Alfa Giulia

70
012.17

7025 1 401 РЫЧАГ ПРИВОДА ОТКРЫТИЯ КАПОТА ДВИГАТЕЛЯ

СС Аномальное положение покоя – Техническое решение для сервисных центров

Рис. 1

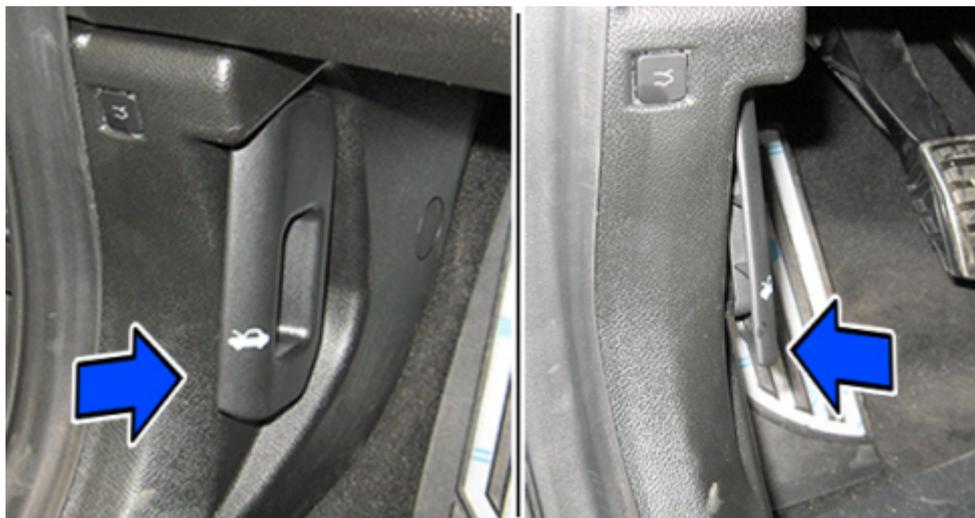
Рычаг привода открытия капота двигателя не достигает положения покоя (рис. 1).

Трос привода открытия капота двигателя не заблокирован в правильном положении внутри рычага и/или пружина сжата неправильно.

Начиная с приведенной ниже даты применяются новые приводы открытия капота двигателя.

Замените привод открытия капота двигателя и убедитесь в том, что трос заблокирован в правильном положении, выполнив для этого приведенную далее операцию.

Рис. 2

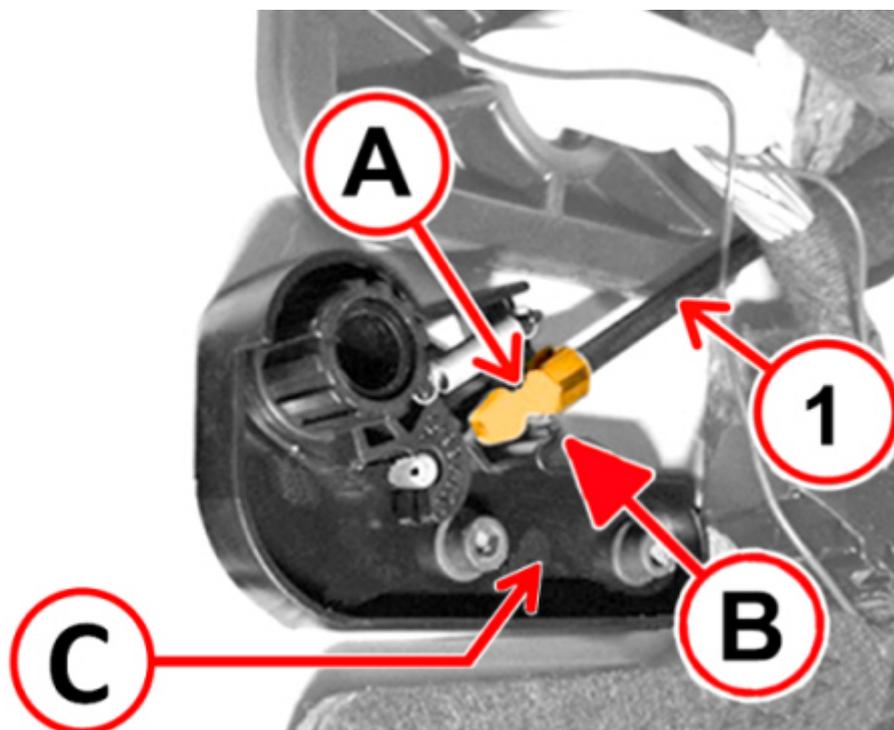
- Замените привод открытия капота двигателя (см оп. 7025A26).
- Во время обратной установки подсоедините трос (1 – рис. 2) таким образом, чтобы канавка (А) совпала с фиксированной риской (В).

Рис. 3

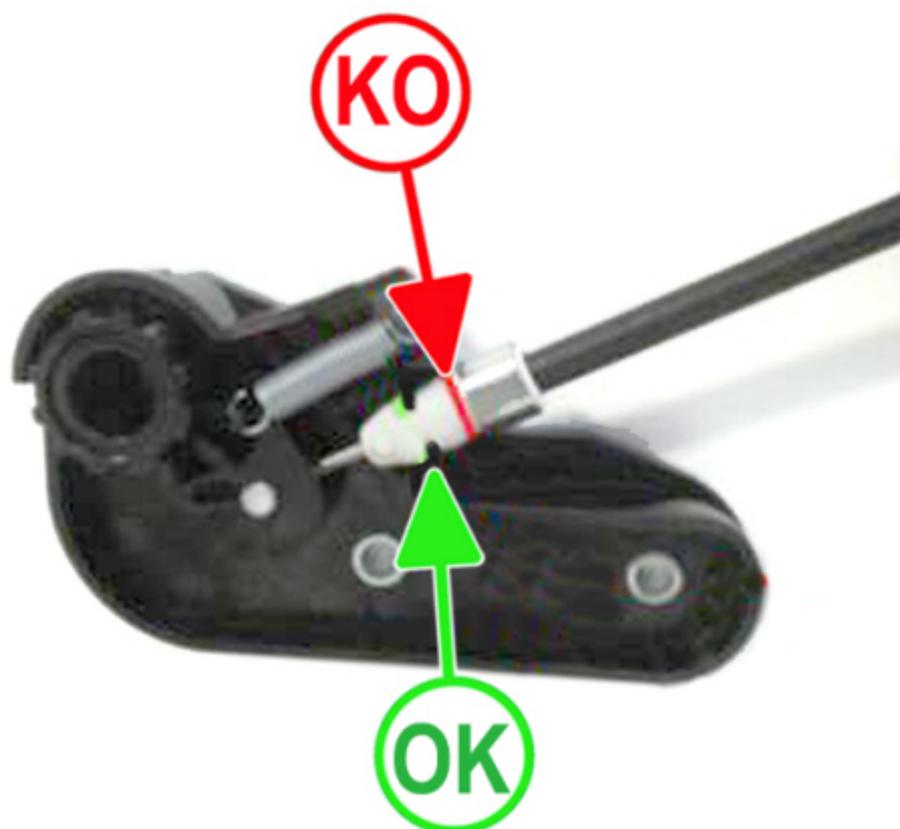
Убедитесь в том, что трос закреплен в первой канавке, а не во второй, как показано на рис. 3.

Рис. 4

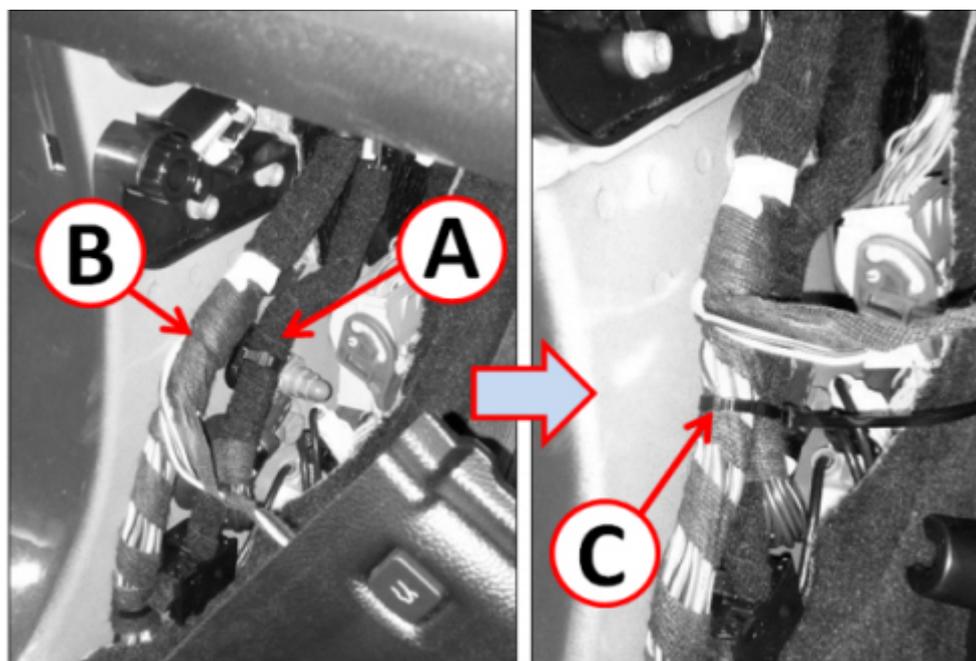
- Зафиксируйте два кабеля (А и В, рис. 4) посредством стяжного хомута (С).
- Установите на место снятые компоненты и проверьте работу привода открытия капота двигателя и возврат рычага в положения покоя.
